Projet de parc photovoltaïque à Saint-André-de-Roquelongue – lieu-dit « la Rivière »

2. Principaux points relevés par le commissaire enquêteur vis-à-vis des observations 5 à 19

Localisation des parcelles de compensation

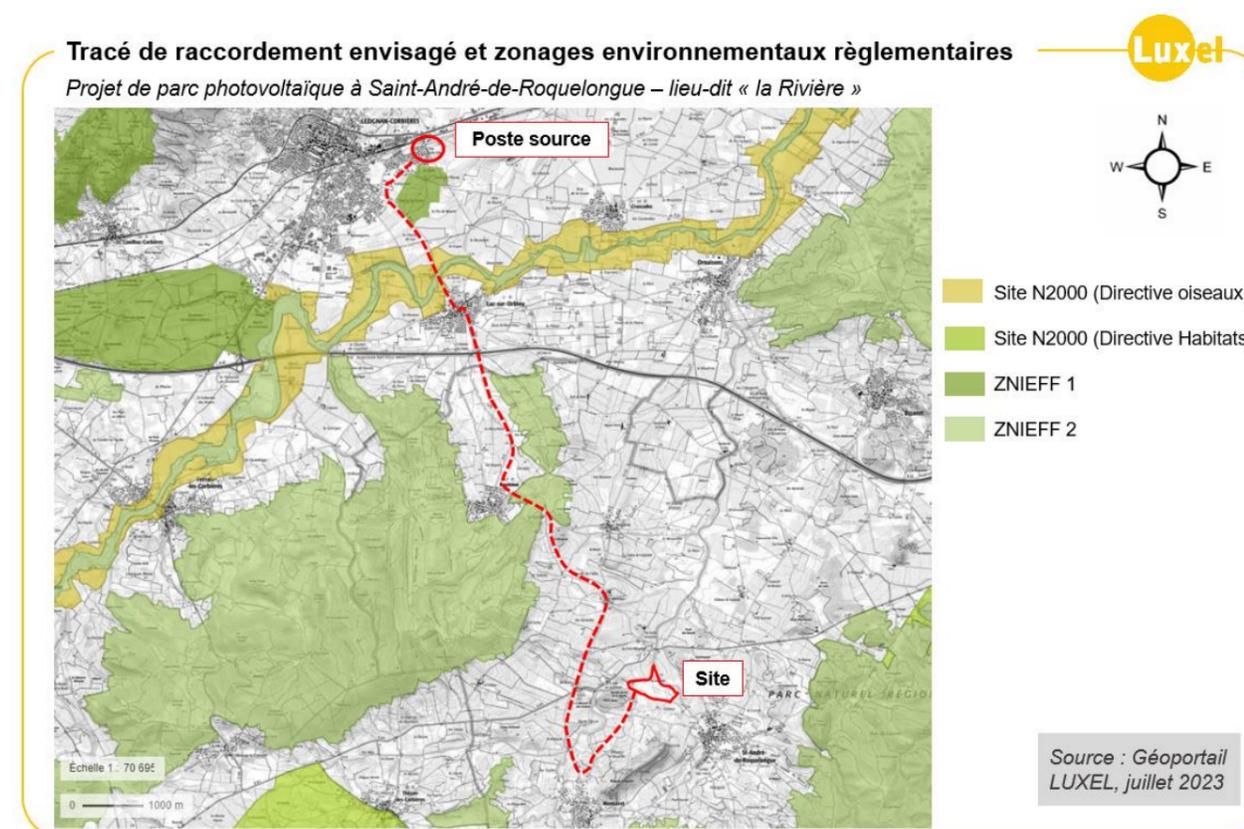
Les documents fournis à l'enquête publique ne donnent aucune précision sur la dérogation nécessaire au vu des espèces protégées identifiées sur site. Il est bien mentionné un possible dépôt de demande de dérogation mais le public n'a pas d'information sur le contenu de ce dossier. Le porteur de projet avance notamment des mesures d'évitement et de maintien de la ripisylve sans en donner les moyens (conventionnement, achat, entretien, ...) ou des mesures annoncées en compensation de la destruction des milieux naturels (30 ha de milieux gérés : quelle localisation ? quel conventionnement et quelle durée ? quelle gestion ?)

Le Dossier de Dérogation d'Espèces Protégées (DEP) est un dossier qui est instruit indépendamment du permis de construire, il n'a donc pas à être soumis à enquête publique. Il a ainsi été envoyé le 1^{er} juin 2023 à la DREAL Occitanie.

32, 4 ha seront in fine concernés par l'ouverture des milieux sur le territoire communal de Saint-André-de-Roquelongue (territoire déjà indiqué p. 215 de l'étude d'impact). Les parcelles finalement sélectionnées l'ont été compte tenu de :

- La proximité avec des parcelles de compensation avec l'aire de projet, et avec les zones Natura 2000 concernées par la Pie-Grièche à tête rousse et le Lézard Ocellé,
- La plus-value que LUXEL pouvait apporter à ces parcelles (recherche de terrains en cours de fermeture à rouvrir).

Bandes obligatoires de débroussaillage

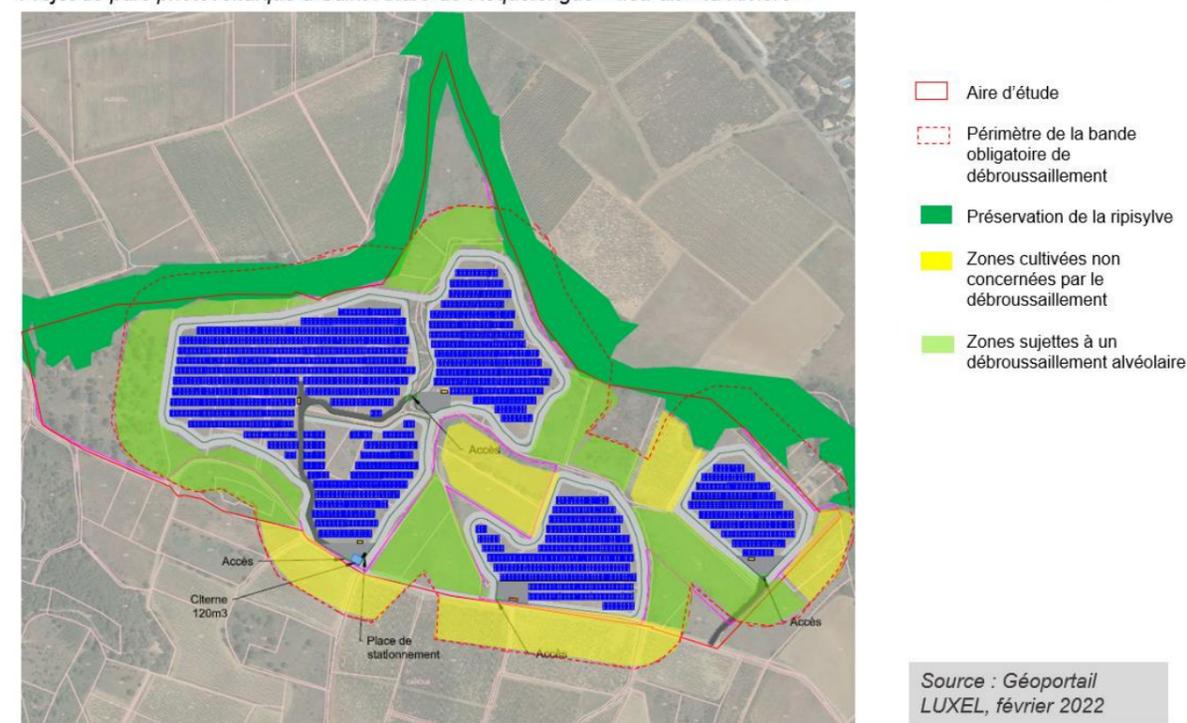
Qu'en est-il réellement du maintien en totalité de l'actuelle ripisylve, (surtout par rapport au défrichement sur 50 m), en raison du risque incendie ?

LUXEL propose de maintenir la ripisylve : celle-ci ne fera donc pas partie de l'emprise clôturée et ne sera pas défrichée pour implanter les pistes.

La ripisylve sera incluse dans la bande de débroussaillage exigée par les préconisations du SDIS. L'action de débroussaillage est à différencier de celle du défrichement : « Le débroussaillage ne vise pas à faire disparaître l'état boisé, mais doit au contraire permettre le développement normal des boisements concernés. Il ne faut pas confondre le débroussaillage avec le défrichement, qui est un changement de la nature d'occupation du sol, pour lequel une autorisation est nécessaire². ».

Aucun arbre de la ripisylve ne sera donc coupé. A noter que la ripisylve correspondant à un linéaire d'arbres de zones humides, elle ne constitue pas un enjeu significatif vis-à-vis du risque incendie. En outre, entre les panneaux et la ripisylve, compte tenu des pistes internes et externes mises en place pour répondre aux préconisations du SDIS, une distance coupe-feu de 10 m sera présente.

Impacts paysagers depuis les accès de la ville

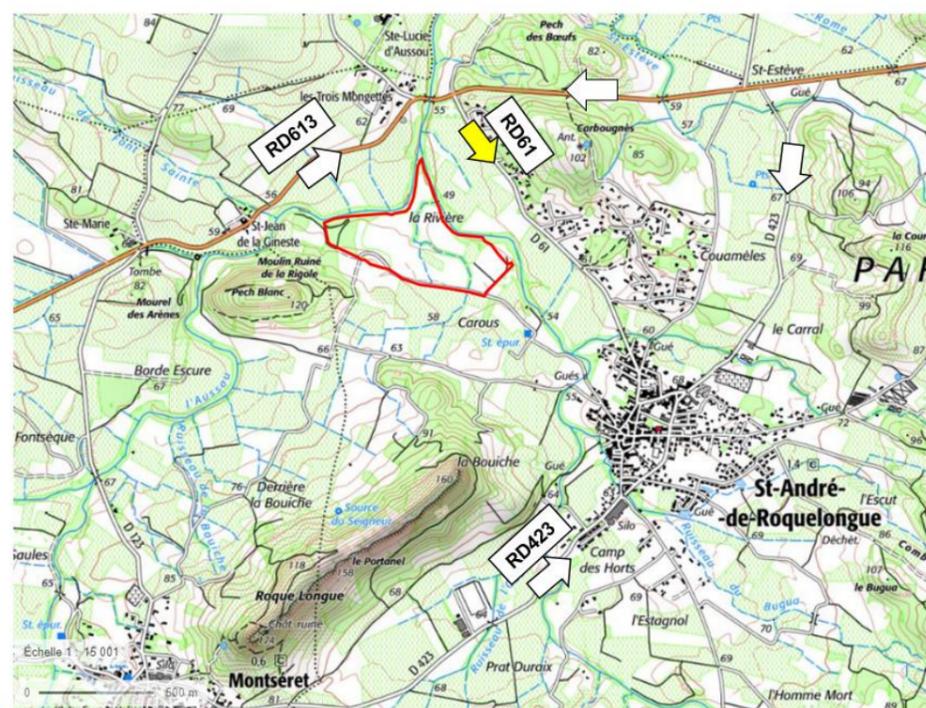
« Dévalorisation non seulement des habitants proches du site mais aussi globalement de la commune qui perdra son identité de village naturel. Saint-André sera ensuite perçue comme la « commune à la centrale »

Concernant l'identité de la commune, pour les personnes de passage et touristes, la perception paysagère au droit des entrées de ville ne sera que peu affectée par la centrale :

- Les personnes arrivant depuis le sud de la commune n'auront aucune visibilité sur le parc solaire,
- Les personnes arrivant du nord-est par les routes départementales RD613 puis RD423 n'auront pas non plus de vue sur le parc solaire
- Les personnes arrivant du nord-ouest auront une visibilité limitée sur le site. La ripisylve masquant le site, il ne sera visible que depuis une fenêtre visuelle réduite. Les impacts paysagers depuis l'Avenue des Corbières (correspondant à la route départementale RD61) sont ainsi considérés comme négligeables.

Localisation des photomontages

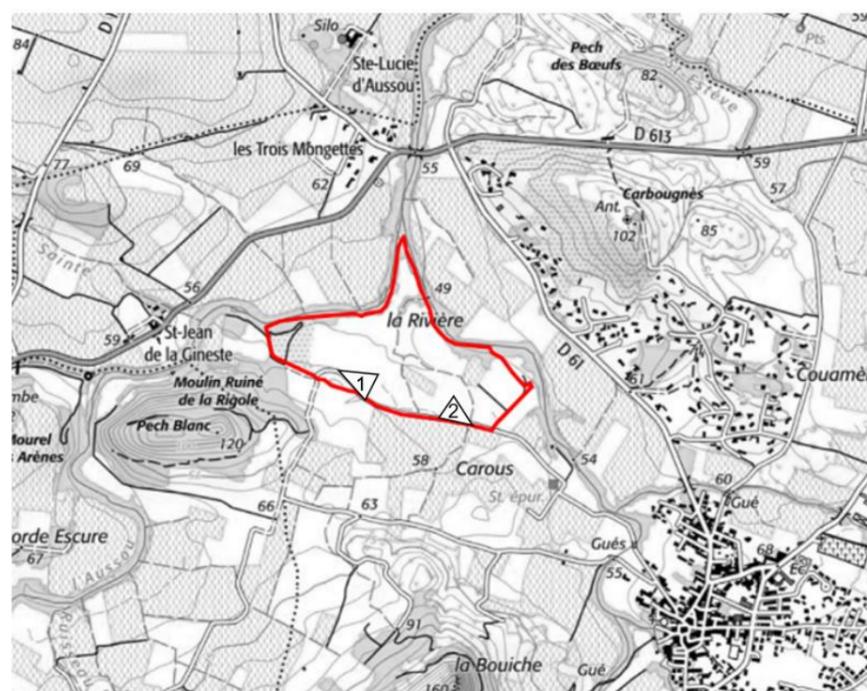
Etude de l'impact visuel sur les habitants du coteau dont nous sommes, insuffisante et même erronée.

Considérant les remarques de l'enquête publique, **afin d'intégrer au mieux le parc photovoltaïque dans le paysage naturel, des haies seront plantées en bordure sud du projet le long du chemin agricole et une clôture occultante permettra de masquer le parc depuis ce chemin.** Cette mesure vise principalement à réduire l'impact du parc vis-à-vis des usagers locaux.

Absence d'alternatives au sud de Roquelongue

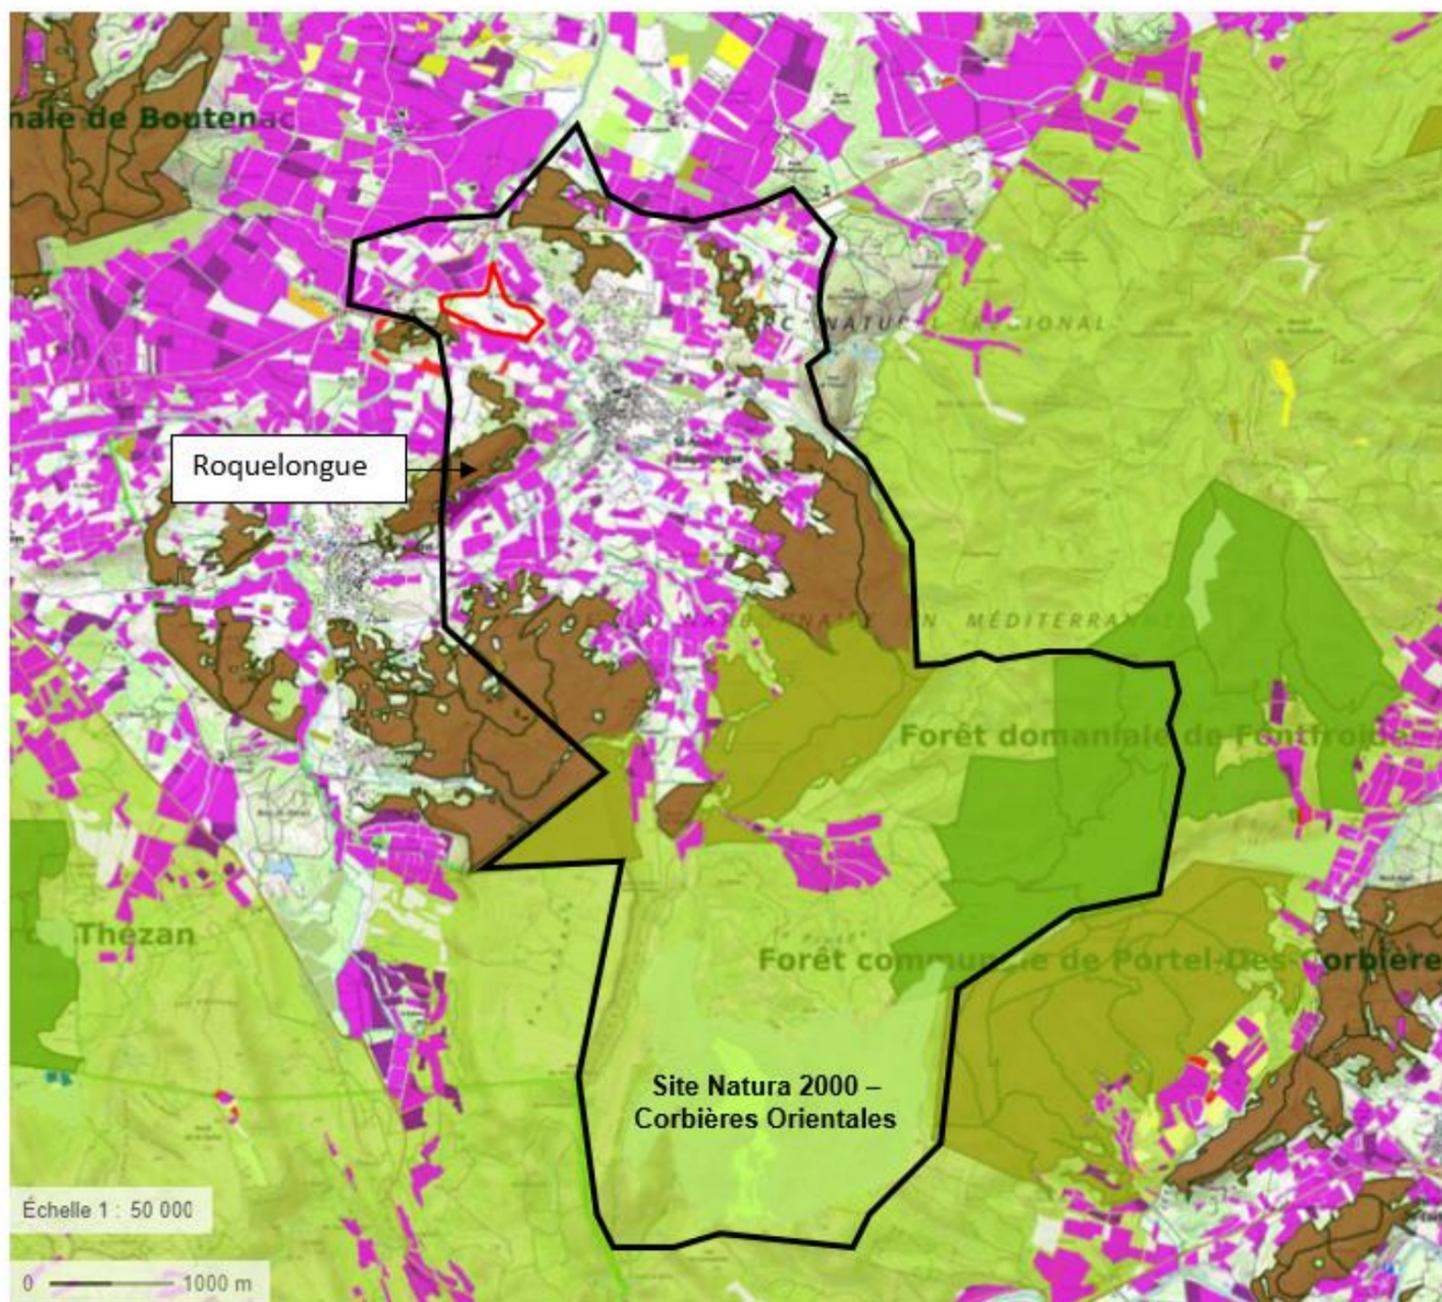
« Contre-proposition : installer la centrale au Sud de Roquelongue où il n'y pas d'habitations et qui est plutôt située en zone sèche, donc impact moindre sur la faune et la flore »

Comme indiqué dans le schéma ci-dessous, au sud de la crête de Roquelongue les terrains sont occupés par des parcelles de vignes. Au sud du territoire communal de Saint-André-de-Roquelongue, les terrains sont occupés par des parcelles de vignes, par des boisements ou sont concernés par la zone Natura 2000 des Corbières Orientales. Aucune autre localisation n'est donc envisageable pour l'implantation d'un parc solaire d'une surface similaire.

Par ailleurs, concernant la localisation de lieu-dit « la Rivière », hormis la ripisylve, qui est évitée par le projet, les parcelles correspondent à une friche agricole sèche également (comme le montre les sondages pédologiques réalisés au droit de l'aire d'étude). Les impacts sur la biodiversité n'ont donc pas de raison d'être moindre au sud de Roquelongue qu'à l'actuel emplacement proposé par LUXEL.

Carte du PDM sur la carte des habitats

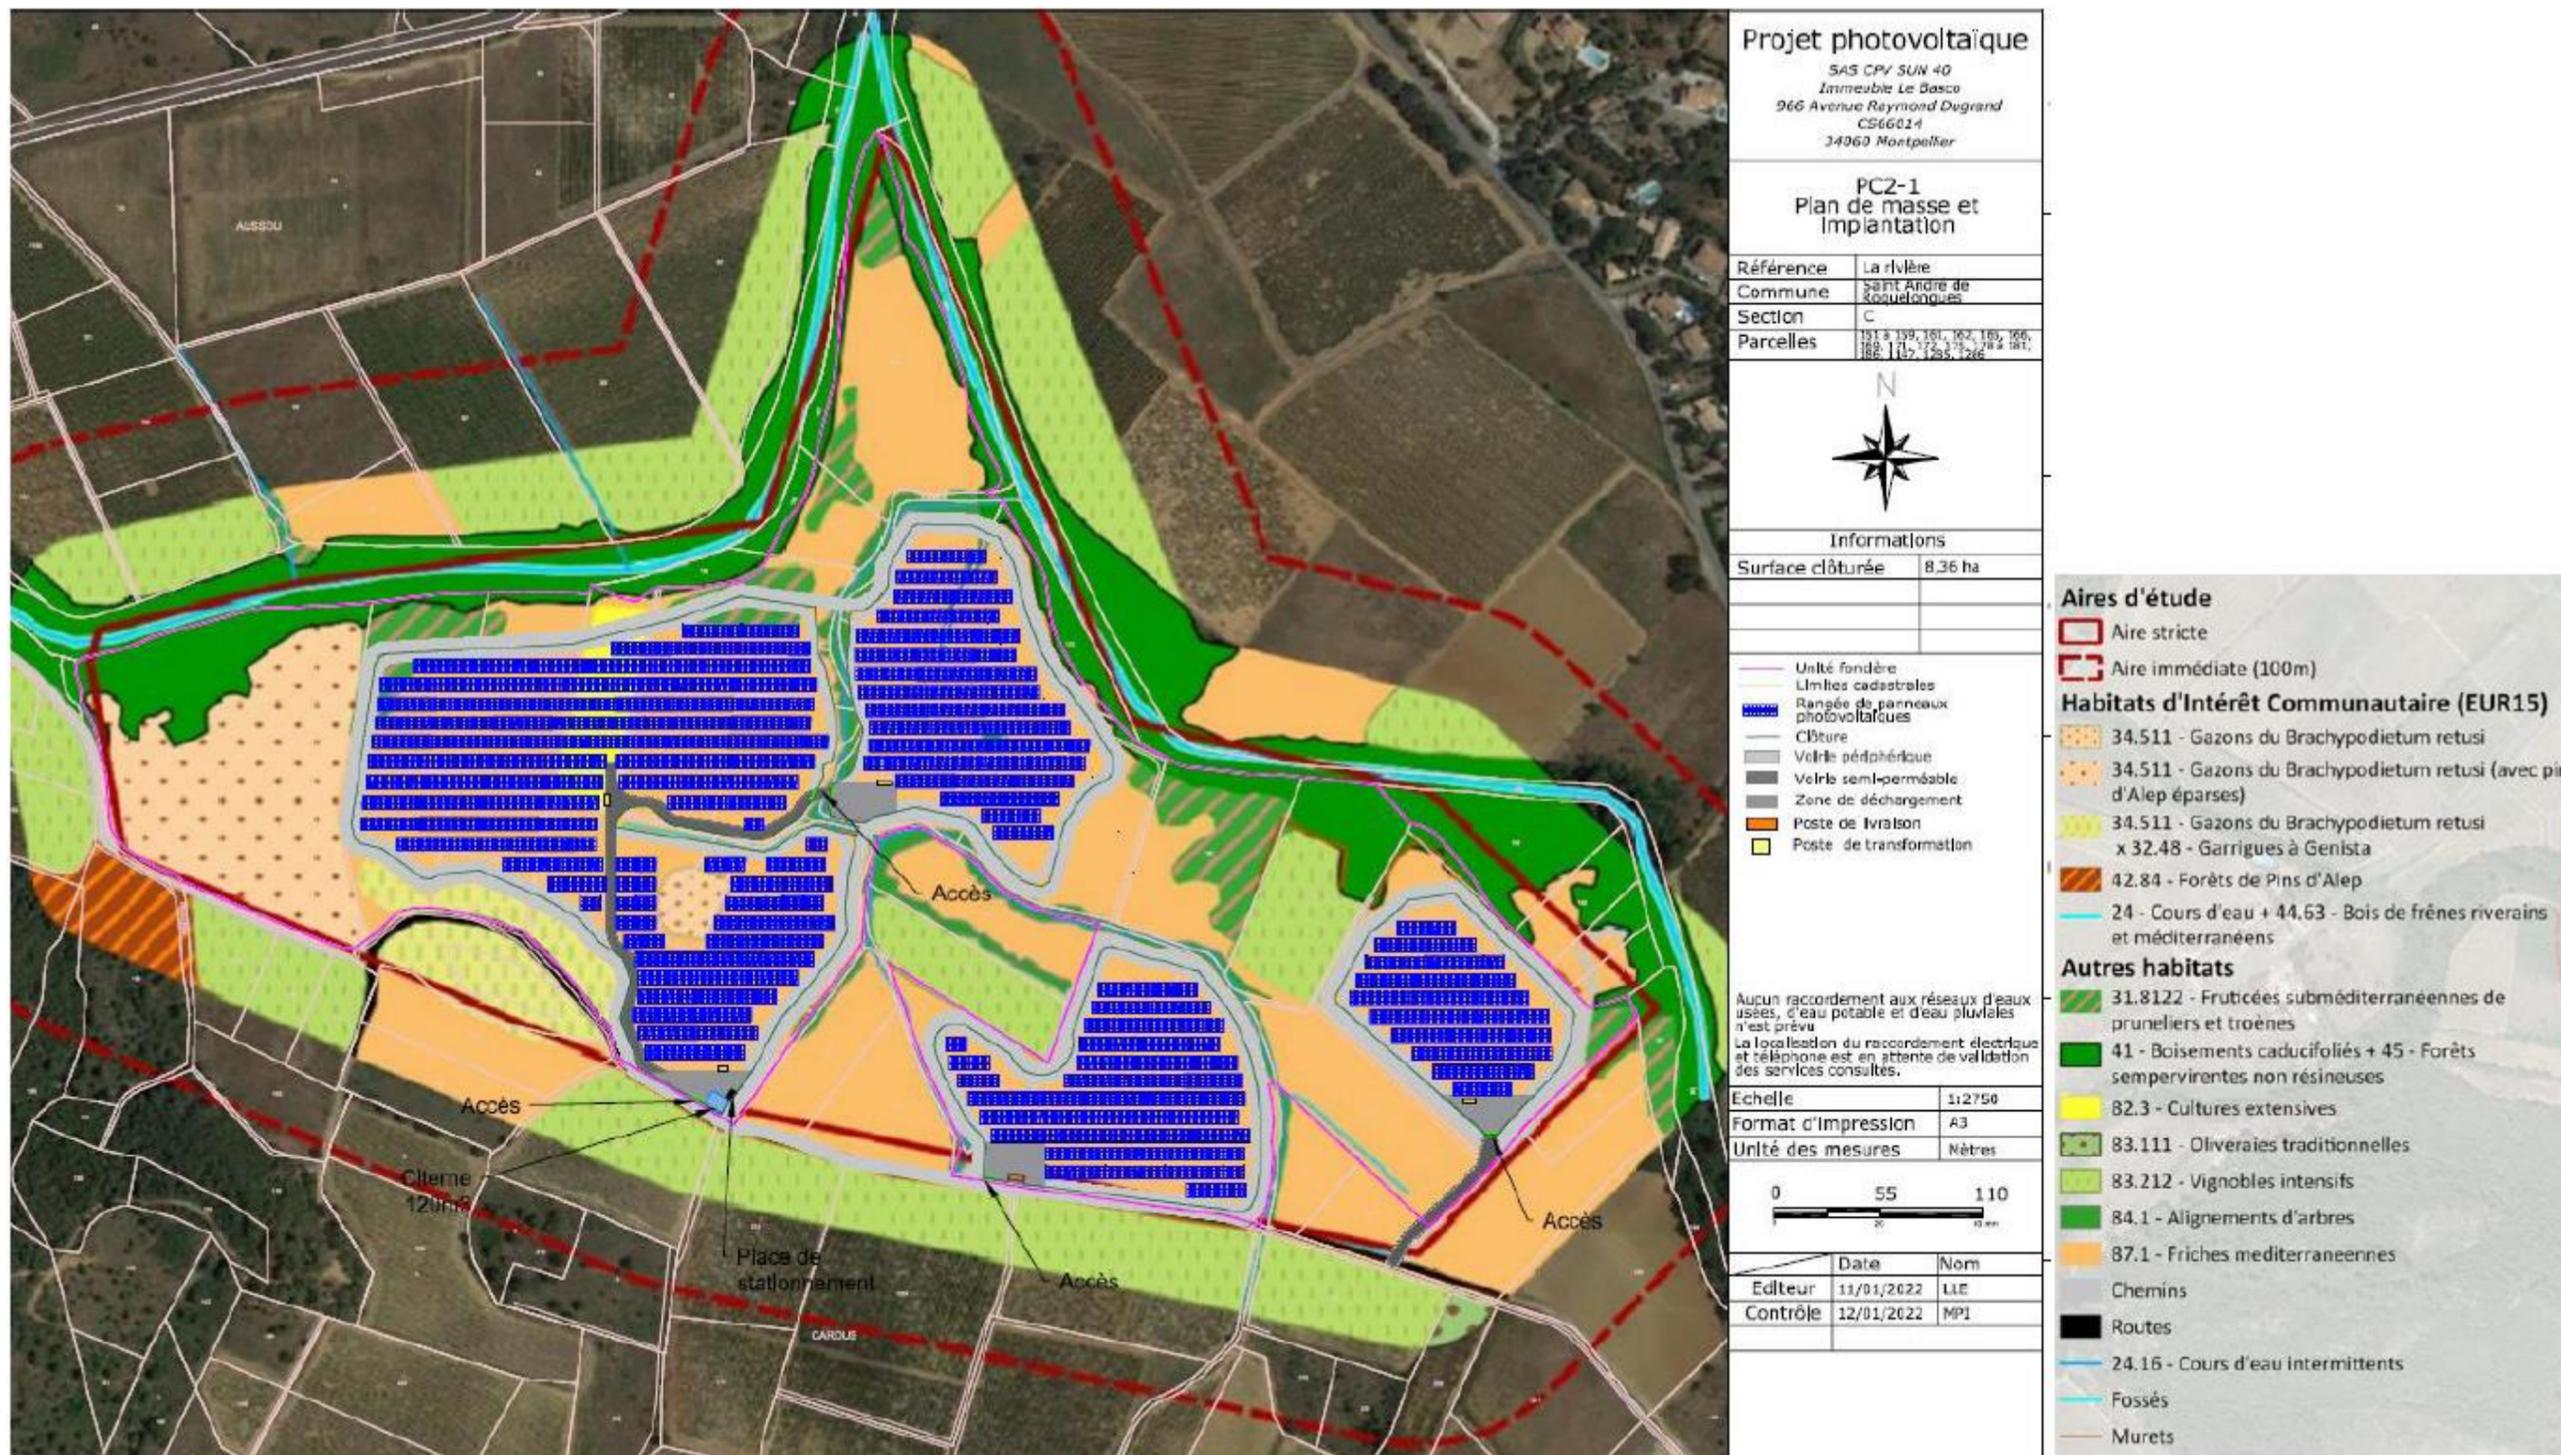
Observation n° 31 du 27 juin 2023 sur registre dématérialisé – Auteur : anonyme
[...] Pourquoi ne pas choisir un autre lieux (sec et non proche d'un point d'eau) (...)?

Observation n° 93 du 5 juillet 2023 sur le registre dématérialisé – Auteur Antoine Gouvela.
Le choix de ce site est un non-sens total. [...] Il est bordé de deux cours d'eau et de sa zone humide où il règne un biotope remarquable.

Les seules zones humides présentes sur le site correspondent aux bords de cours d'eau et à la ripisylve.

Les zones humides sont en effet règlementairement définies par le critère habitat et pédologique. Selon le critère habitat, la ripisylve et les cours d'eau sont bien des zones humides, ce qui n'est pas le cas du reste de la zone d'étude. 11 sondages pédologiques ont été effectués, qui confirment cette conclusion.

Ces deux habitats ont été évités par la zone finale d'implantation des panneaux (cf. habitats 24 – cours d'eau en bleu clair sur le schéma ci-dessous). **Les panneaux sont donc bien situés sur des terrains « secs ».**
